Änderung der Zylinderlaufbuchsen für OM 501/502

Motorenhersteller: Mercedes-Benz			
Motorenbaureihen	OM 501 LA	OM 541.920 - 541.927 4V Euro 2	(6-Zylinder)
	OM 502 LA	OM 542.920 - 542.926 4V Euro 2	(8-Zylinder)

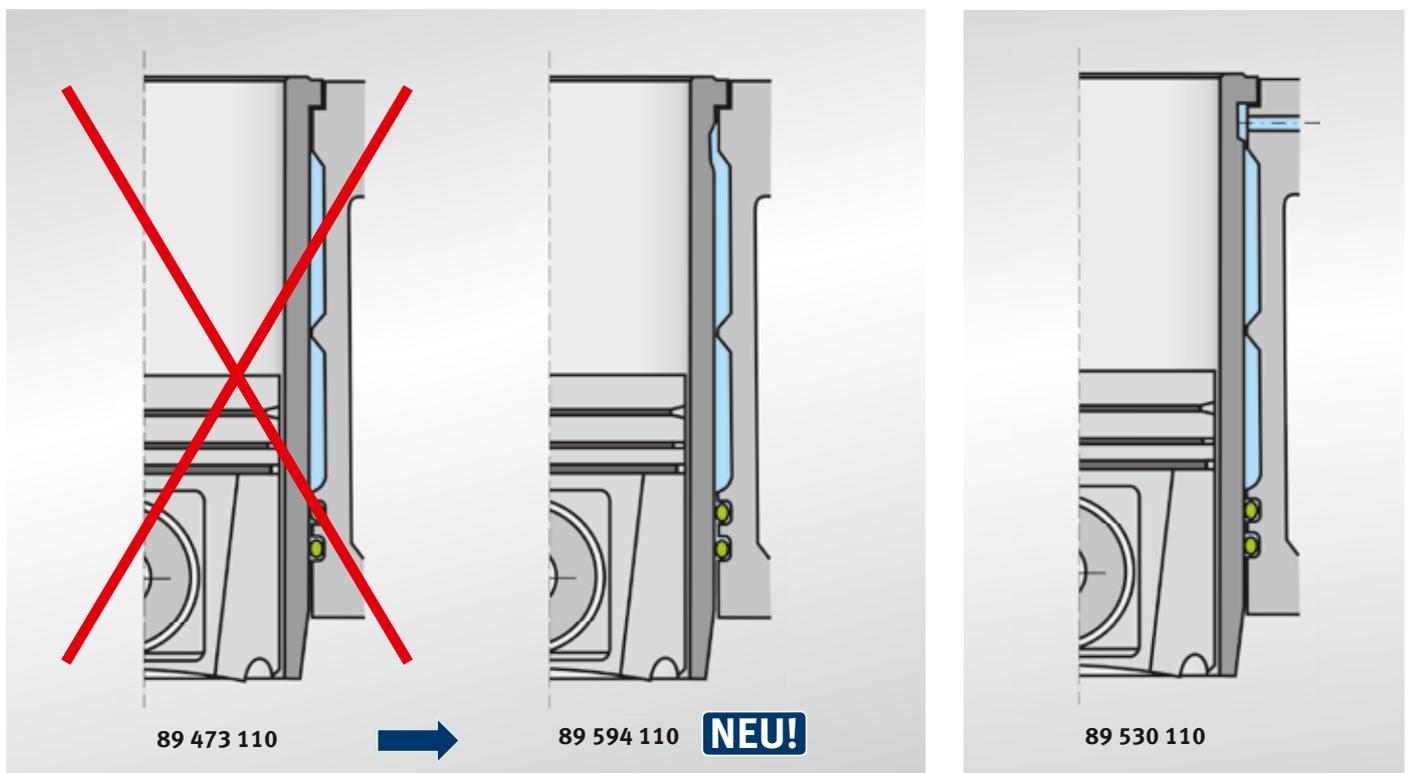
Seitens des Motorenherstellers haben sich Änderungen in der Zylinderbuchsen-ausführung ergeben.

Die bisher für die Euro-2 Motoren ohne Kühlkanal verwendete Zylinderlaufbuchse 89 473 110, wird im Zuge der Produkt-pflege durch die Zylinderlaufbuchse mit der KS-Nummer 89 594 110 ersetzt. Die bisher gelieferten Zylinderlaufbuchsen können weiterhin aufgebraucht werden.

Bestellinformationen	KS Nr.
Zylinderlaufbuchsen für Motorblock ohne Kühlkanal (nur Euro-2 Motor)	
Zylinderlaufbuchse: alt (entfällt!)	(89 473 110)
neu	89 594 110
Zylinderlaufbuchsen für Motorblock mit Kühlkanal (nur Euro-2 Motor)	
Zylinderlaufbuchse: (keine Änderung)	89 530 110
